INFORME DE AUDITORIA AMBIENTAL

“Proyecto y construcción de dos nuevos puentes insumergibles en A° Isla de Argüello y A° Tres Árboles – Grupo 10”.

Fecha informe: 01/04/2024

Tipo de auditoría Cierre

Foto 12.1-8, P02. Terraplén de acceso con revestimiento de suelo vegetal y empastado en crecimiento.

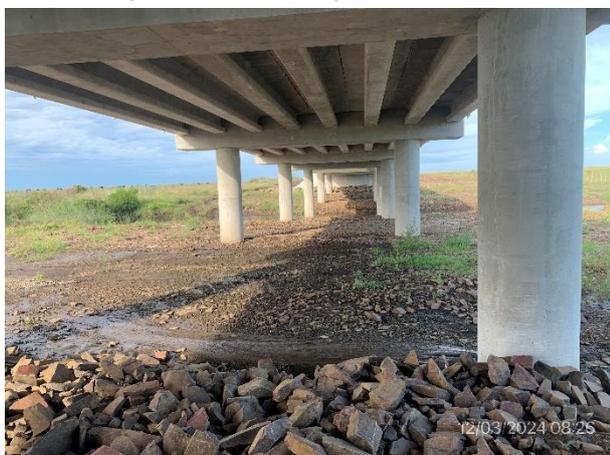
Ref.	Descripción	Requisito
01	Se han dejado cortes inadecuados / rasgaduras, en vegetación en el entorno del frente de obra.	Apartado 9.4 del MAV 1998
Situación actual: cumplido		
Evidencia: Los frentes de obra tienen la recuperación ambiental realizada. Foto 12.1-4, Foto 12.1-8.
